## INFORME DE REPORTE DE DIAGNOSTICO DE INFRAESTRUCTURA DE SEDES CON MODALIDAD RACIÓN INDUSTRIALIZADA – RESOLUCIÓN 335

### 1. I.E Sede La Milagrosa

## 2. I.E Sede La Unión

Registro fotográfico de la visita:

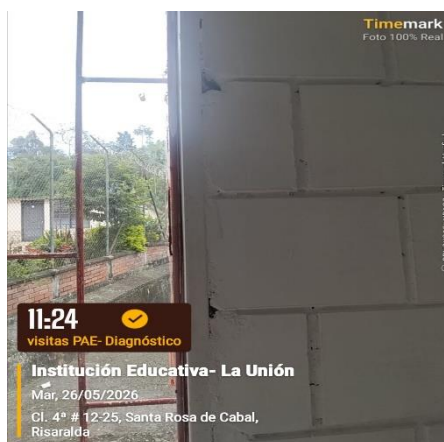
La institución educativa realizó adecuaciones en su infraestructura la cual incluían intervenciones en paredes, instalación de mesón, aplicación de pintura, vidrios, puertas angeos, intervención en tubería, mesas y sillas.

Por lo anterior se establece la implementación del servicio de Alimentación Preparada en Sitio (APS), conforme a la solicitud manifestada mediante oficio con asunto, Solicitud de apertura del restaurante escolar – Sede LA MILAGROSA, ya que dichos procedimientos cumplen con la normatividad vigente.

Por último, cabe resaltar, que se debe tener en cuenta el menaje al personal beneficiario para así garantizar el servido de los alimentos.

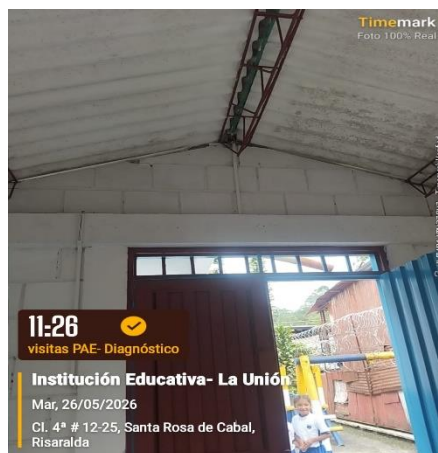
Durante la visita se evidencia que se cuenta con una infraestructura para la preparación de los alimentos, tales como: área de almacenamiento de alimentos y área de consumo, sin embargo, se requiere unas adecuaciones que permitan mejorar las condiciones y evitar los riesgos físico sanitarios a los beneficiarios del programa.

- Instalaciones de los angeos en las ventanas
- Adecuar las grietas presentes en las paredes del área de preparación
- Organizar y pintar las sillas del área de consumo para los estudiantes.
- Organizar de manera adecuada el área donde se encuentra el suministro de gas propano.
- Se deberá en lo posible de establecer un cielorraso en el área de consumo, (sin embargo, dicha adecuación no da paso a la negación de su funcionamiento).
- Se requiere realizar de manera constante el proceso de limpieza y desinfección en el área de preparación.
- Se recomienda el aumento del menaje para los beneficiarios del programa, ya que se evidencia pocos elementos.
